Udgået den: 1 JAN. 1994 ELRÅD MEDDELELSE nr. 8/87

Forvarsel om ændringer af

det danske boligstikkontaktsystem.

STIKKONTAKT KLASSE 0 16 A 250 V~ FOR FAST INSTALLATION

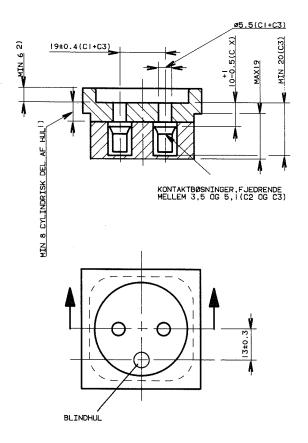
3. Stikkontakter for fast installation (normblad 1 og 2).

Stikkontakter for fast installation skal være for 16 A.

De skal have en krave eller forsænkning på mindst 6 mm, og afstanden fra forside til kontaktbøsning skal være 10 mm mod hidtil 8 mm.

Normaltætte stikkontakter skal være forsynet med pillesikring.

For andre stikkontakter end normaltætte (f.eks. dryptætte, stænktætte osv.) skal enpolet isætning af stikprop være forhindret ved

- enten en mindst 12 mm høj krave
- eller en mindst 60 mm bred forplade
- eller pillesikring.

Stikkontakter for fast installation skal være for runde stikpropper. Det er dog under overvejelse at tillade normaltætte stikkontakter for klasse 0 med flere udtag udført, så mindst et udtag er for rund stikprop, mens de øvrige udtag frit kan være for rund eller flad stikprop.

Stikkontakter for klasse O skal have blindhul for jordben. Det gælder dog ikke eventuelle udtag for flade stikpropper, hvis sådanne skulle blive tilladt.

- !) NORMALTÆTTE STIKKONTAKTER SKAL VÆRE FORSYNET MED PILLESIKRING.
- 2) FOR ANDRE STIKKONTAKTER END NORMALTÆTTE (F.EKS. DRYPTÆTTE, STÆNKTÆTTE O.S.V.) SKAL KRAVEHØJDE VÆRE MINDST 12 MM. MEDMINDRE ENPOLET ISÆTNING AF STIKPROP ER FORHINDRET VED HJÆLP AF PILLESIKRING ELLER VED AT STIKKONTAKTENS FORPLADE ER MINDST 60 MM. BRED.

STIKKONTAKT KLASSE 0 16A 250V~ TRANSPORTABEL

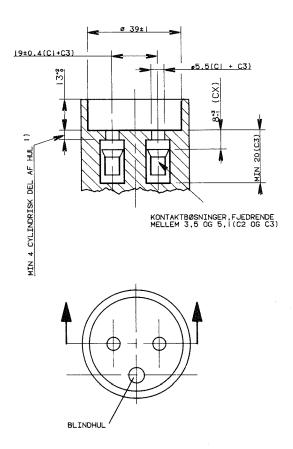
2. Transportable stikkontakter (normblad 3 og 4).

Transportable stikkontakter skal være for 16 A.

Normaltætte transportable stikkontakter skal være forsynet med pillesikring.

Transportable stikkontakter for klasse 0, som er beregnet for runde stikpropper, skal have blindhul for jordben.

I) NORMALTÆTTE STIKKONTAKTER SKAL VÆRE FORSYNET MED PILLESIKRING.

STIKKONTAKT KLASSE I 16A 250V~TRANSPORTABEL

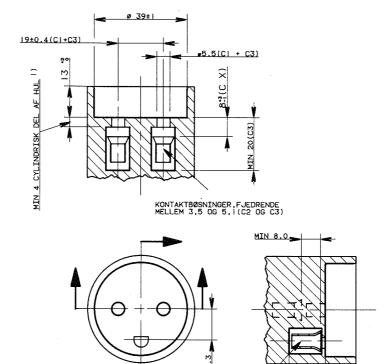
Forlængerled skal være for runde stikpropper. I transportable stikkontakter for klasse 0 med flere udtag (f.eks. afgreningsstikpropper og tristik) skal mindst et udtag være for rund stikprop, mens de øvrige udtag frit kan udføres for rund eller flad stikprop (ikke vist på normblad).

1) NORMALTÆTTE STIKKONTAKTER SKAL VÆRE FORSYNET MED PILLESIKRING.

16A 250V~ STIKPROP KLASSE I RUND

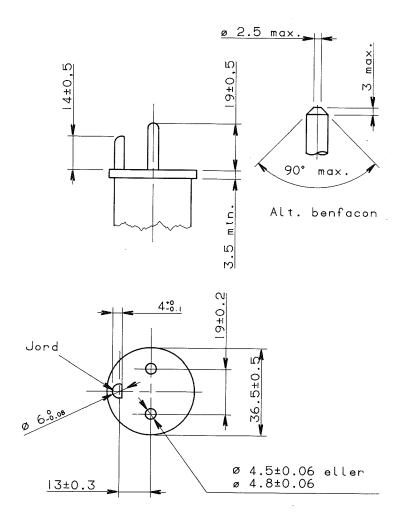
1. Stikpropper (normblad 5 til 7).

Stikpropper skal være for 16 A og have 4,5 eller 4,8 mm ben.
